【 V-1-9-3-2 緊急時対策所の居住性に関する説明書 】

【 V-1-10-4 「本工事計画に係る設計の実績、工事及び検査の計画 原子炉冷却系統施設」 】

【 V-2-1-1 耐震設計の基本方針の概要 】

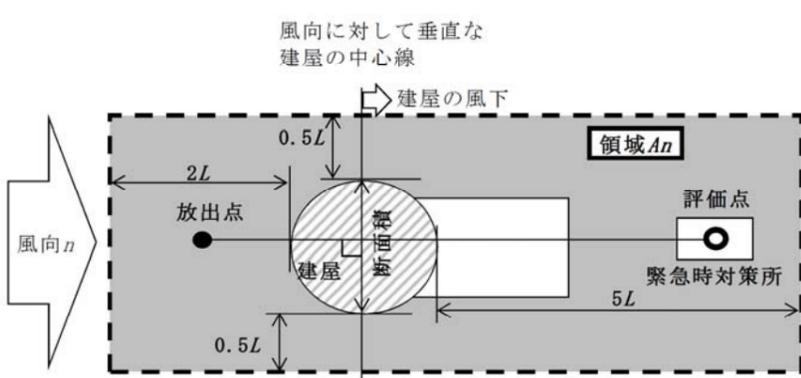
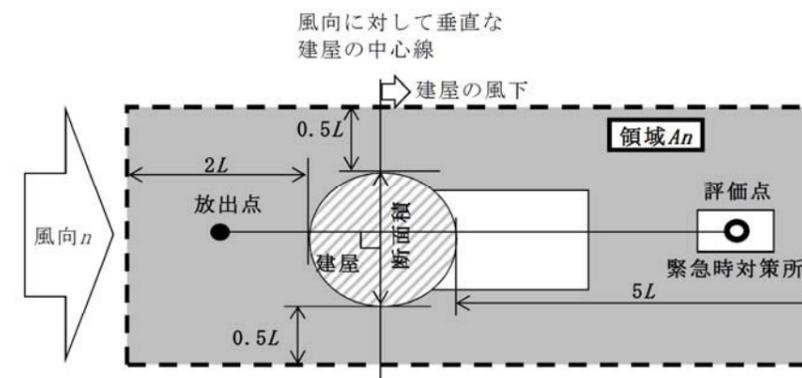
補正前	補正後	備考
<p>(1999年2月)</p> <ul style="list-style-type: none"> ・ JENDL-3.2に基づくORIGEN2用ライブラリ：軽水炉MOX燃料用ORIGEN2ライブラリ (JAERI-Data/Code 2000-036 (2000年11月)) ・ L. Soffer, et al., "Accident Source Terms for Light-Water Nuclear Power Plants", NUREG-1465, February 1995 ・ NUPEC 平成9年度 NUREG-1465のソースタームを用いた放射性物質放出量の評価に関する報告書 (平成10年3月) ・ NRPB-R322-Atmospheric Dispersion Modelling Liaison Committee Annual Report, 1998-99 ・ 米国 NUREG/CR-4551 Vol.2 "Evaluation of Severe Accident Risks:Quantification of Major Input Parameters", <u>February</u> 1994 ・ R. G. I. 195 "Methods and Assumptions for Evaluating Radiological Consequences of Design Basis Accidents at <u>Ligh</u>t Water Nuclear Power Reactors" ・ JAEA-Technology 2011-026 「汚染土壤の除染領域と線量低減効果の検討」 ・ 2007年制定 コンクリート標準示方書 構造性能照査編, 土木学会 ・ 2013年改定 建築工事標準仕様書・同解説 JASS 5N 原子力発電所施設における鉄筋コンクリート工事, 日本建築学会 <p>3. 緊急時対策所の居住性を確保するための防護措置</p> <p>緊急時対策所は, 必要な要員を収容できるとともに, 重大事故等時において, 緊急時対策所の気密性及び換気設備及び生体遮蔽性能とあいまって, 想定する放射性物質の放出量を東京電力ホールディングス株式会社福島第一原子力発電所事故と同等とし, かつ緊急時対策所内でのマスク着用, 交代要員体制及び安定ヨウ素剤の服用がなく, 仮設設備を考慮しない要件においても, 緊急時対策所にとどまる要員の実効線量が事故後7日間で100 mSvを超えない設計とする。</p> <p>居住性に係る被ばく評価では, 放射性物質が大気中へ放出されている間は, 緊急時対策所非常用換気設備の使用により緊急時対策所建屋内を加圧し, 緊急時対策所非常用フィルタ装置を通らない空気流入量は考慮しないこととしている。このため, 緊急時対策所建屋 (遮蔽含む。) 及び緊急時対策所非常用換気設備の性能を維持・管理することで, 被ばく評価条件を満足する設計とする。また, 被ばく評価条件並びに酸素濃度及び二酸化炭素濃度評価条件を満足するよう, 緊急時対策所非常用換気設備の機能・性能試験を実施する。</p> <p>資機材の保管, 管理等については, 添付書類「V-1-9-3-1 緊急時対策所の機能に関する説明書」に, 身体サーベイ及び作業服の着替え等を行うための区画 (以下「チ</p> <p style="text-align: center;">3</p>	<p>(1999年2月)</p> <ul style="list-style-type: none"> ・ JENDL-3.2に基づくORIGEN2用ライブラリ：軽水炉MOX燃料用ORIGEN2ライブラリ (JAERI-Data/Code 2000-036 (2000年11月)) ・ L. Soffer, et al., "Accident Source Terms for Light-Water Nuclear Power Plants", NUREG-1465, February 1995 ・ NUPEC 平成9年度 NUREG-1465のソースタームを用いた放射性物質放出量の評価に関する報告書 (平成10年3月) ・ NRPB-R322-Atmospheric Dispersion Modelling Liaison Committee Annual Report, 1998-99 ・ 米国 NUREG/CR-4551 Vol.2 "Evaluation of Severe Accident Risks:Quantification of Major Input Parameters", <u>February</u> 1994 ・ R. G. I. 195 "Methods and Assumptions for Evaluating Radiological Consequences of Design Basis Accidents at <u>Light</u> Water Nuclear Power Reactors" ・ JAEA-Technology 2011-026 「汚染土壤の除染領域と線量低減効果の検討」 ・ 2007年制定 コンクリート標準示方書 構造性能照査編, 土木学会 ・ 2013年改定 建築工事標準仕様書・同解説 JASS 5N 原子力発電所施設における鉄筋コンクリート工事, 日本建築学会 <p>3. 緊急時対策所の居住性を確保するための防護措置</p> <p>緊急時対策所は, 必要な要員を収容できるとともに, 重大事故等時において, 緊急時対策所の気密性及び換気設備及び生体遮蔽性能とあいまって, 想定する放射性物質の放出量を東京電力ホールディングス株式会社福島第一原子力発電所事故と同等とし, かつ緊急時対策所内でのマスク着用, 交代要員体制及び安定ヨウ素剤の服用がなく, 仮設設備を考慮しない要件においても, 緊急時対策所にとどまる要員の実効線量が事故後7日間で100 mSvを超えない設計とする。</p> <p>居住性に係る被ばく評価では, 放射性物質が大気中へ放出されている間は, 緊急時対策所非常用換気設備の使用により緊急時対策所建屋内を加圧し, 緊急時対策所非常用フィルタ装置を通らない空気流入量は考慮しないこととしている。このため, 緊急時対策所建屋 (遮蔽含む。) 及び緊急時対策所非常用換気設備の性能を維持・管理することで, 被ばく評価条件を満足する設計とする。また, 被ばく評価条件並びに酸素濃度及び二酸化炭素濃度評価条件を満足するよう, 緊急時対策所非常用換気設備の機能・性能試験を実施する。</p> <p>資機材の保管, 管理等については, 添付書類「V-1-9-3-1 緊急時対策所の機能に関する説明書」に, 身体サーベイ及び作業服の着替え等を行うための区画 (以下「チ</p> <p style="text-align: center;">3</p>	<p>誤記修正</p> <p>誤記修正</p>
